ALCALDÍA MAYOR DE BOGOTÁ D.C. Fondo Prevención y Atención Emergencias	CONCEPTO TÉCNICO SOBRE NECESIDAD DE ESTUDIOS DETALLADOS DE AMENAZA Y RIESGO POR FENOMENOS DE REMOCIÓN EN MASA DENTRO DEL TRÁMITE DE LICENCIA URBANÍSTICA	Código:	GPR-FT-10
		Versión:	04
		Fecha de revisión:	21/06/2011

1.1 CONCEPTO TÉCNICO No. CT:	6290
1.2 ÁREA:	TÉCNICA Y DE GESTIÓN
1.3 COORDINACIÓN:	INVESTIGACIÓN Y DESARROLLO
1.4 REFERENCIA CRUZADA RADICADO FOPAE:	2011ER10875
1.5 RESPUESTA OFICIAL No.	RO-49846

2.1 SOLICITANTE:	CURADURÍA URBANA No. 3
2.2 PROYECTO:	Carrera 1 No. 3-06
2.3 LOCALIDAD:	3. Santafé
2.4 UPZ:	96 Lourdes
2.5 BARRIO O SECTOR CATASTRAL:	Barrio Lourdes
2.6 DIRECCIÓN:	Carrera 1 No. 3-06
2.7 CHIP:	AAA0033ZDYX
2.8 MANZANA CATASTRAL:	16
2.9 PREDIO CATASTRAL:	01
2.10 ÁREA (m ²):	177.09 (*)
2.11 FECHA DE VISITA:	Agosto 23 de 2011

Fotografía No. 1. Predio de la Carrera 1 No. 3-06 de la localidad de Santafé.

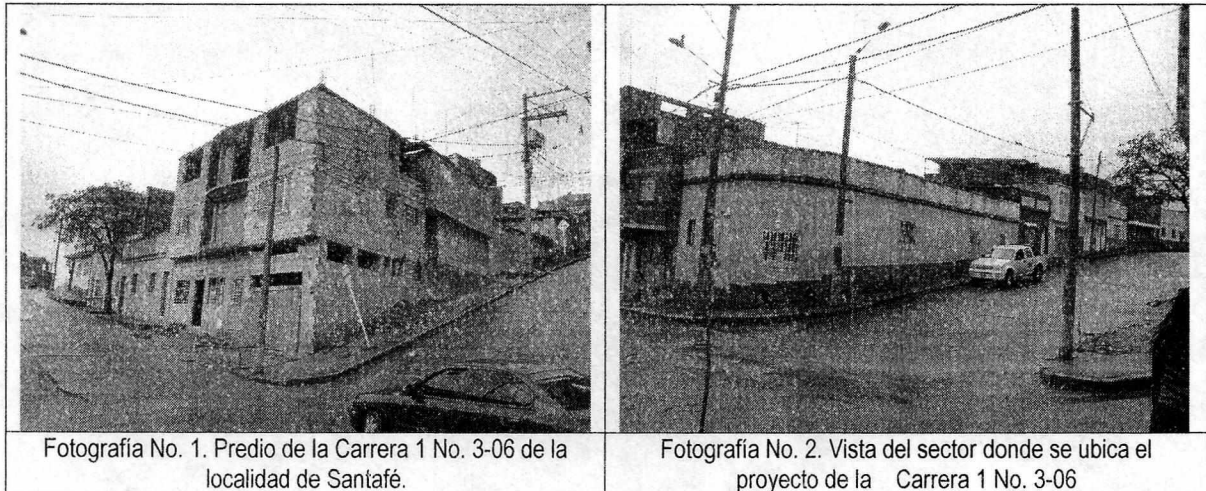
En el momento de la visita, en el predio objeto del presente concepto técnico, se encontró una edificación en proceso de construcción en mampostería la cual en ese momento llevaba construidos tres (3) niveles, en la cubierta del tercer nivel se observó acero para proyección de columnas a un nivel superior, como se aprecia en la Fotografía No.1. El

FOPAE advierte que la solicitud radicada por la Curaduría Urbana No. 3 es para la Licencia de Construcción en Modalidad de Obra Nueva para un proyecto que contempla la construcción de una edificación de tres (3) niveles.
